美浜発電所、高浜発電所及び大飯発電所 原子炉設置変更許可申請

【大山生竹テフラの噴出規模見直しに係る
指摘事項への回答について】

関西電力株式会社

2020年5月14日

越畑地点への仮想風によるシミュレーション結果(等層厚線図)とDNPアイソパックとの比較

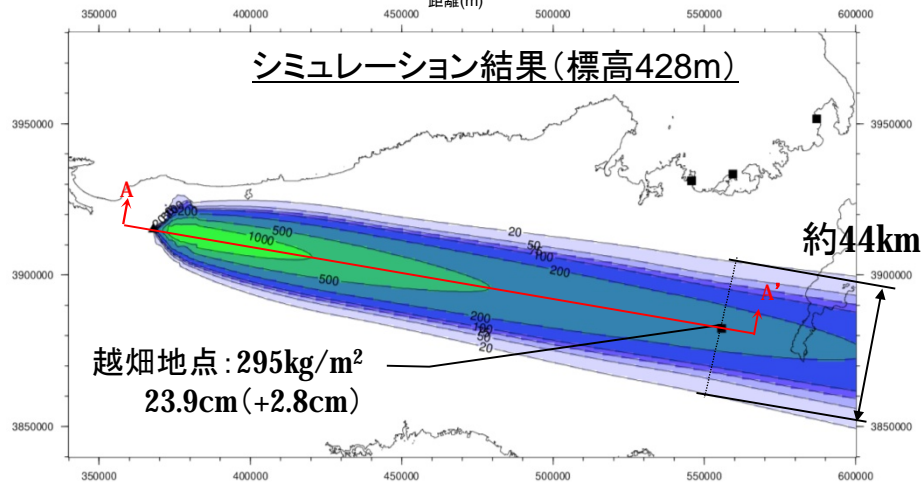
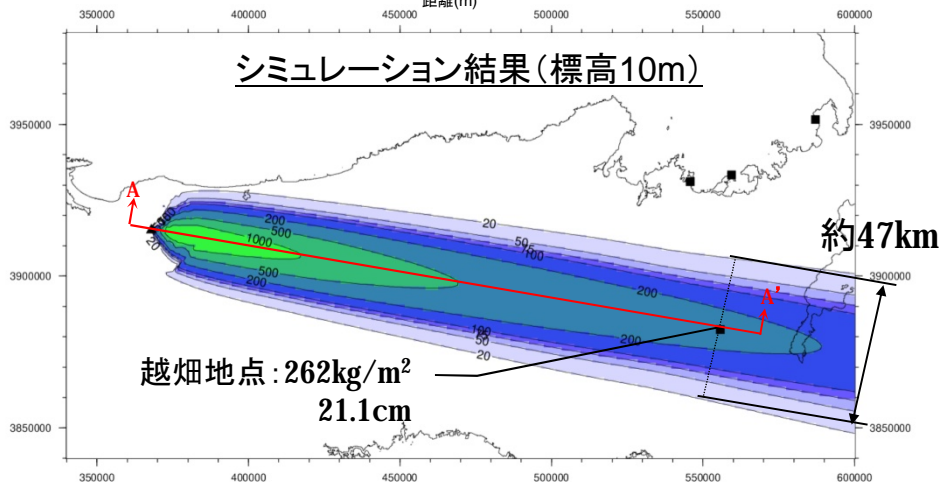
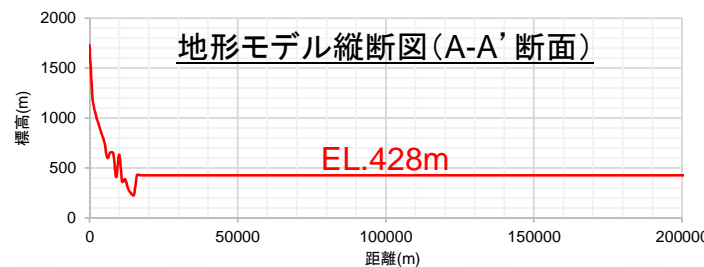
No.	これまでの審査会合でのご指摘事項	審査会合での状況
1	噴出規模11km ³ の根拠を示すこと。〔第748回審査会合〕	1/24審査会合で ご説明済み
2	Tephra2の評価における前提、根拠等のパラメータと、それにより最大層厚をどのように設定したか説明すること。〔第748回審査会合〕	3/13審査会合で ご説明済み
3	階段ダイアグラムの噴出量について、既往文献(山元2017等)の情報も含めて整理すること。〔第827回審査会合〕	3/13審査会合で ご説明済み
4	高噴出率期と低噴出率期の評価にあたっては、ピアレビューを受けた公表論文(Yamamoto and Hoang(2019))も参照すること。〔第827回審査会合〕	3/13審査会合で ご説明済み
5	マグマ定置深さに関する原子力規制庁2019の引用について、カルデラ噴火を対象とした知見を大山に引用する理由を示すこと。〔第827回審査会合〕	3/13審査会合で ご説明済み
6	降灰層厚として評価できないとした土師地点及び大屋地点の調査結果についても資料集(補足説明)に追加すること。〔第827回審査会合〕	3/13審査会合で ご説明済み
7	神吉地点のボーリング調査結果について、層厚を評価した部分を明確にするとともに柱状図や写真などのデータも添付すること。〔第827回審査会合〕	3/13審査会合で ご説明済み
8	越畑地点における降灰層厚と大山からの越畑地点及び各発電所との距離の関係を踏まえ、設計層厚を設定すること。〔第849回審査会合〕	今回ご説明 (P.50～52)
9	シミュレーション結果を層厚図として示し、DNPアイソパックと対比して示すこと。〔第849回審査会合〕	今回ご説明 (P.50～52)

- ・越畑地点への仮想風によるシミュレーションの結果、等層厚線はDNP等層厚線と概ね整合的であり、越畑地点における25cmの降灰実績も再現できていることを確認した。
- ・以上のことから、DNPを対象とした降下火砕物シミュレーションは概ね妥当と評価する。
